設計図書等に対する質問への回答

工事名 木津第1水源地耐震補強外工事

木津第1水源地耐震補強外工事			
場所	赤穂市 木津 地内		
図称	坂越送りポンプ室 改修平面図・天井伏図		
縮尺	S=1/100(A3) S=1/50(A1)	図面番号	14/25
年度	令和2年度	事業名	赤穂市水道事業
赤穂市上下水道部

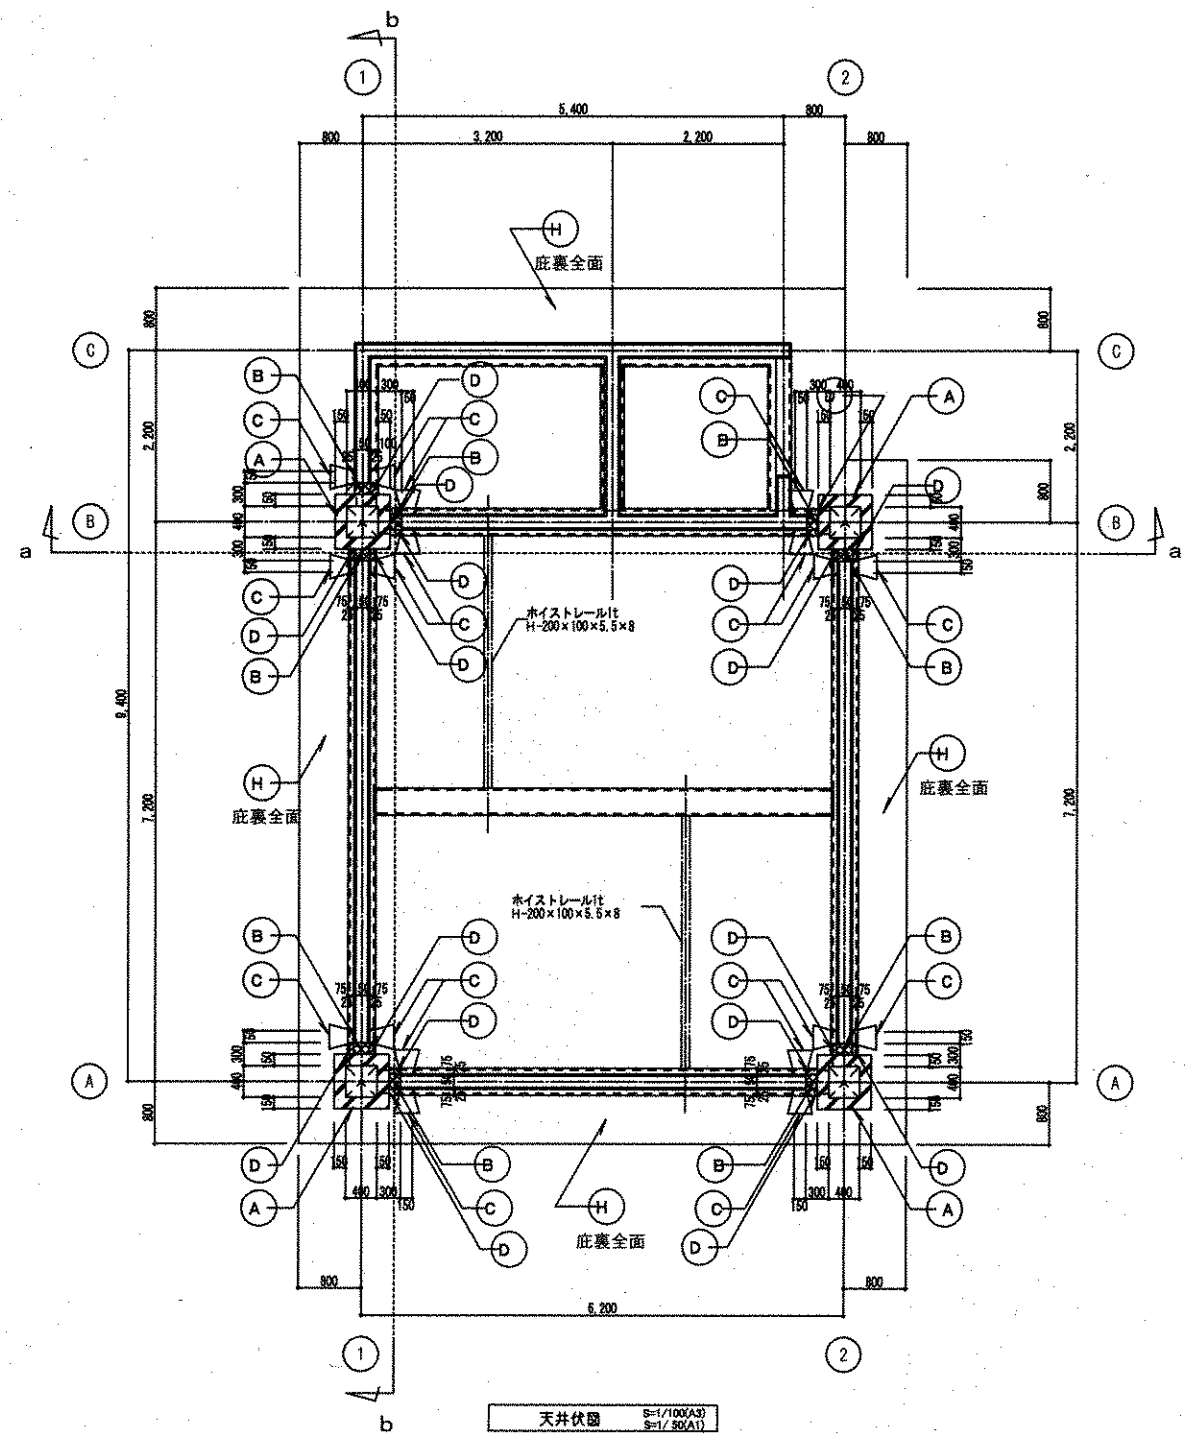
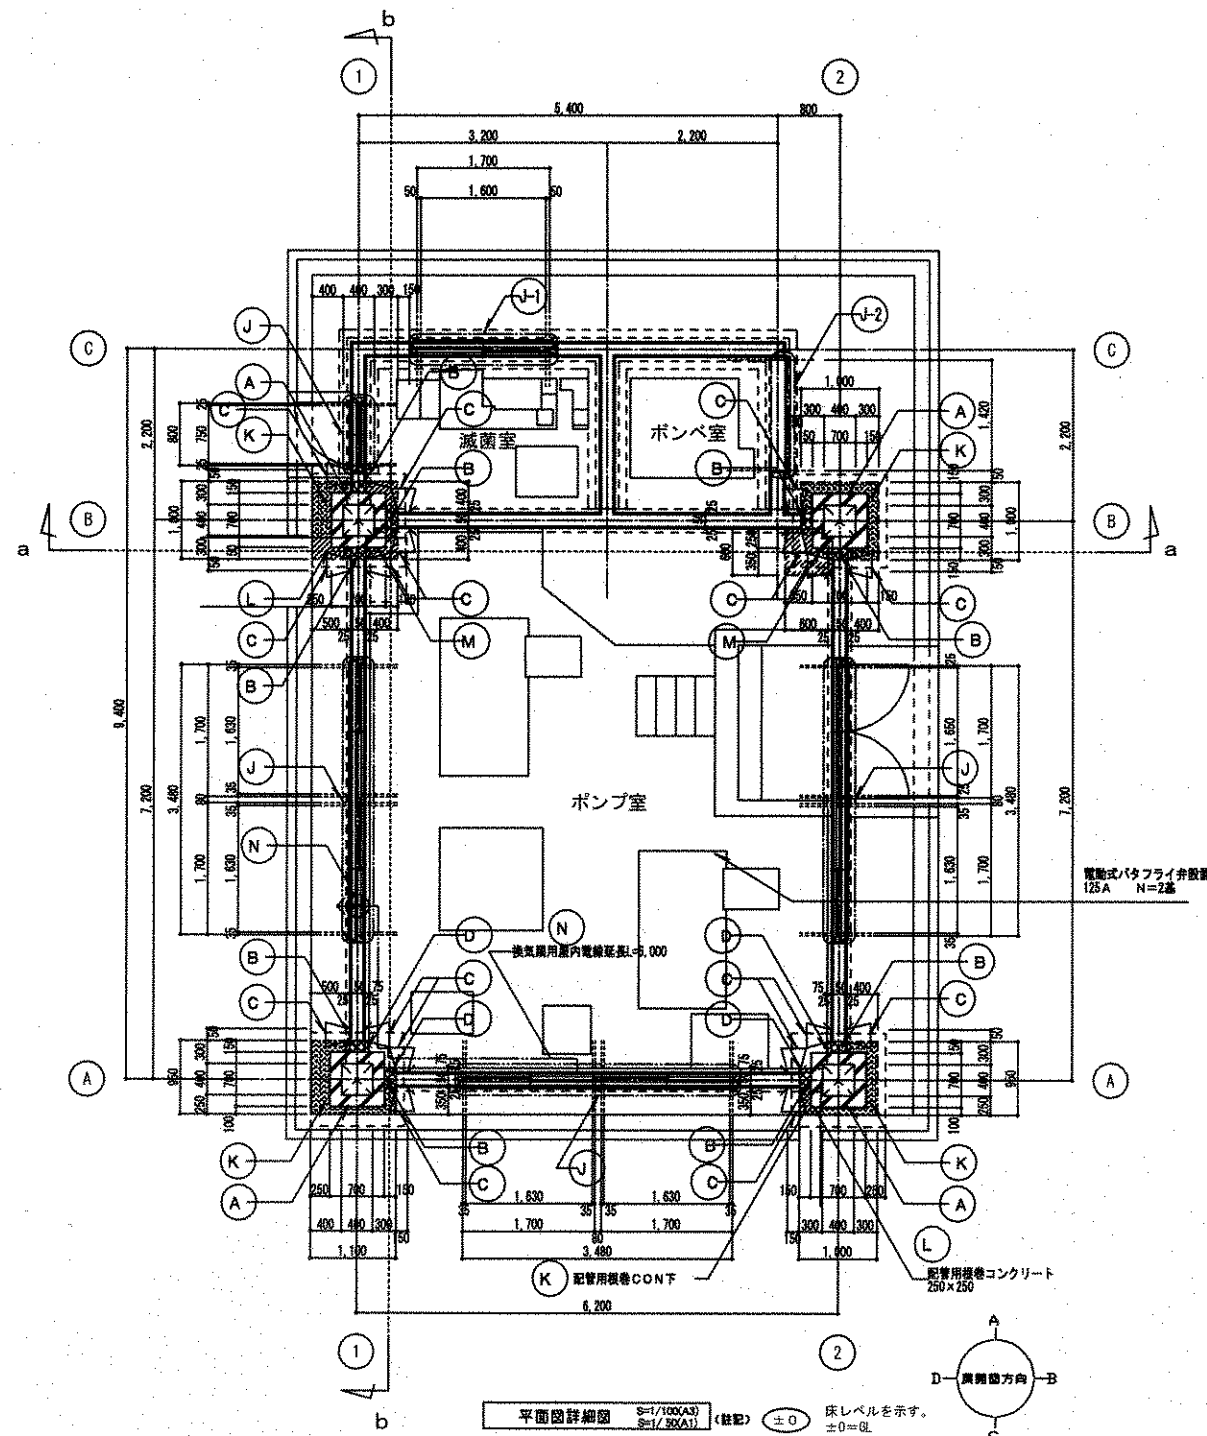
質問番号	1	図面番号	設計図書 (頁)	46
質 問	電動弁バタフライ弁について、取付箇所はどこになりますか。 それとも納品のみでしょうか。(代価表 44/72)			
回 答	設計図書179項、図面番号14/25に記載のとおり、ポンプ室内に設置します。なお、着色していない図面を次のとおり添付します。
